原 発 本 第 149 号  
令 和 4 年 12 月 28 日

## 玄海原子力発電所の発電用原子炉設置変更許可申請書

( 3 号 及 び 4 号 発 電 用 原 子 炉 施 設 の 変 更 )

4号炉において、取替燃料として燃料集合体最高燃焼度が55,000MWd/tの高燃焼度燃料を使用するため、関連する記載事項の一部を変更する。

第 10.3 図 解析に使用したドップラ出力係数

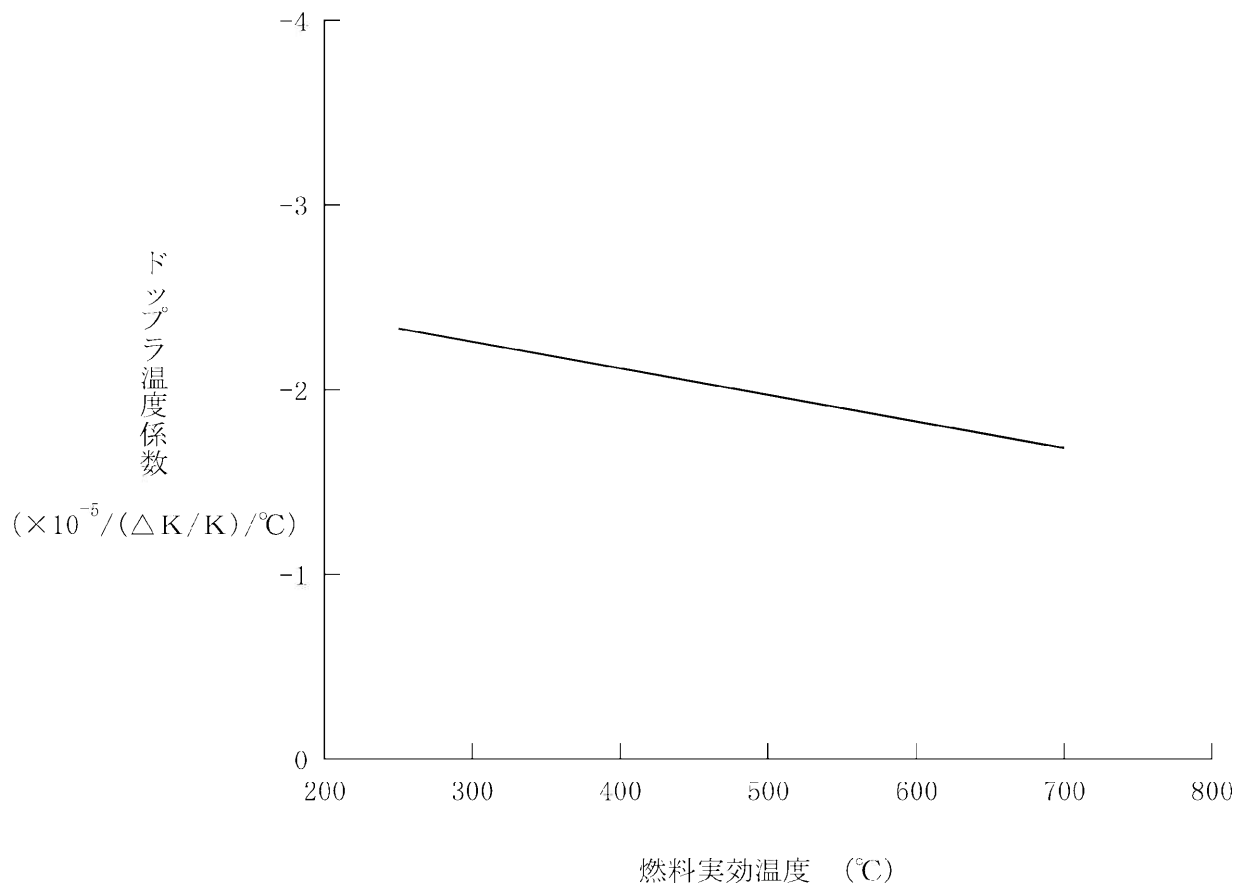
申請書図面のうち、下記図面を変更又は追加する。

- 第 10.3 図 解析に使用したドップラ出力係数
- 第 10.4 図 解析に使用したドップラ温度係数
- 第 10.5 図 解析に使用した減速材密度反応度欠損
- 第 10.6 図 解析に使用したドップラ出力欠損

第14図 燃料集合体構造概要図（4号炉）（添付書類八 第3.2.3(1)図）

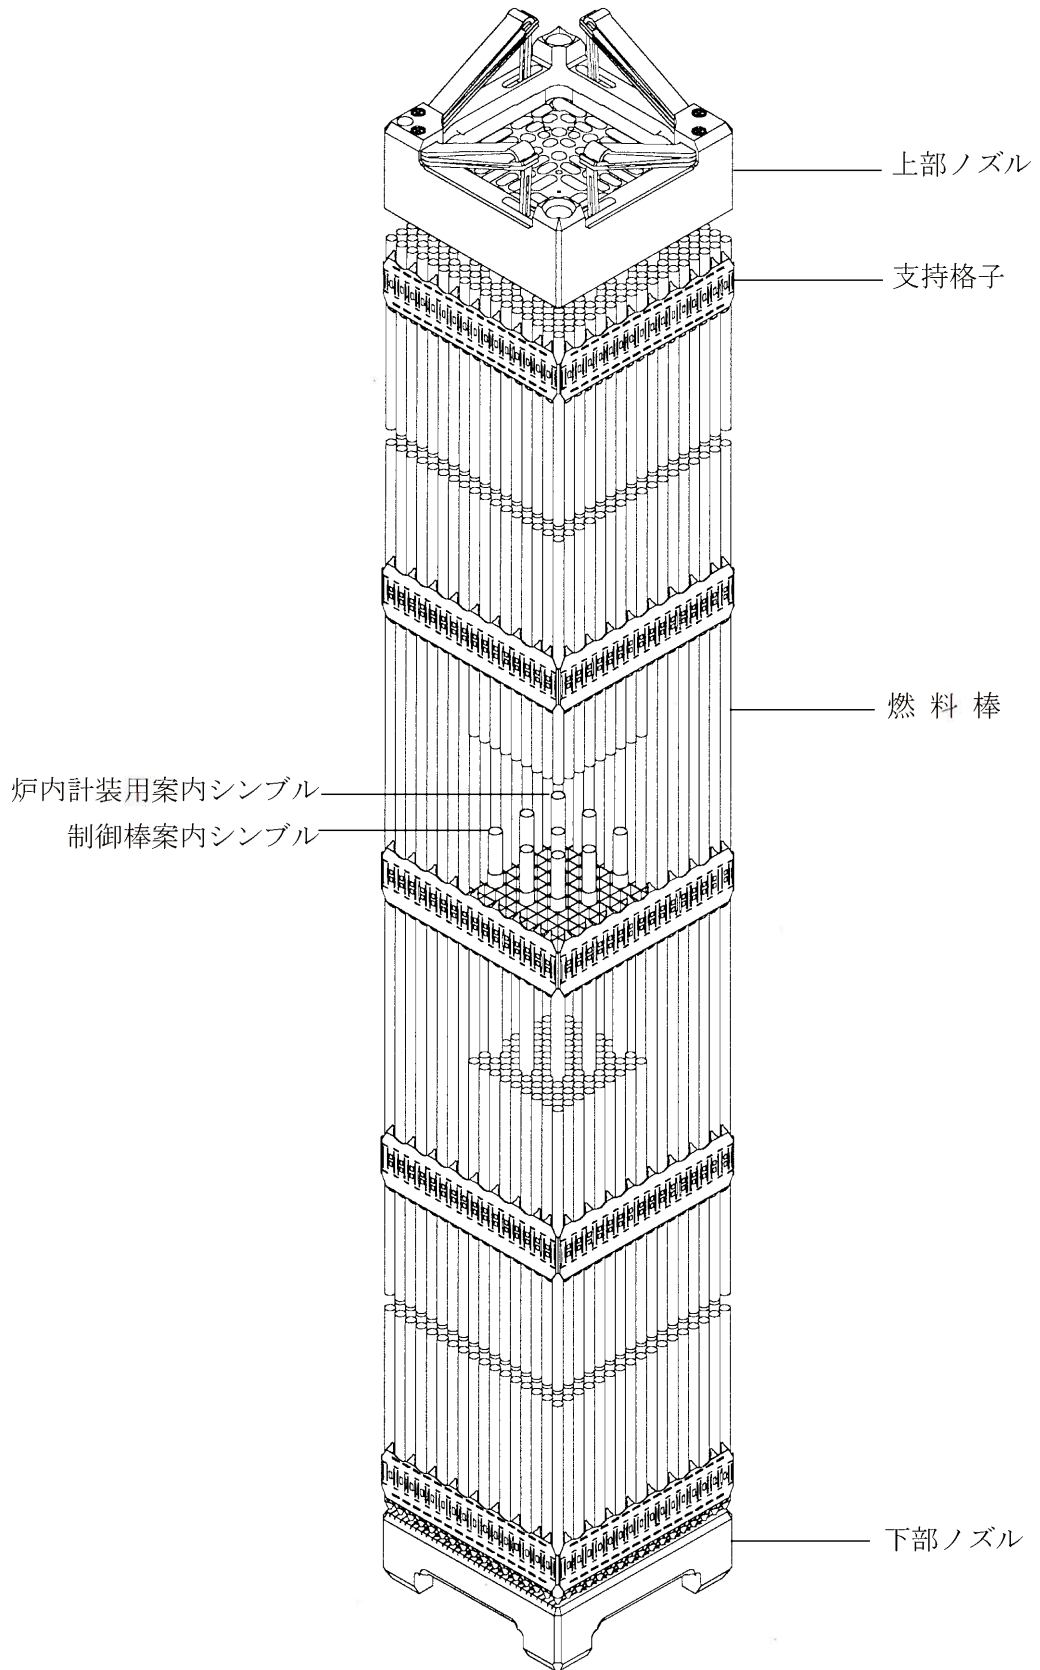
申請書添付参考図面のうち、「第14-1図 A型燃料集合体構造説明図(4号炉)」及び「第14-2図 B型燃料集合体構造説明図(4号炉)」を削除するとともに、下記図面を変更又は追加する。

第14図 燃料集合体構造概要図(4号炉)
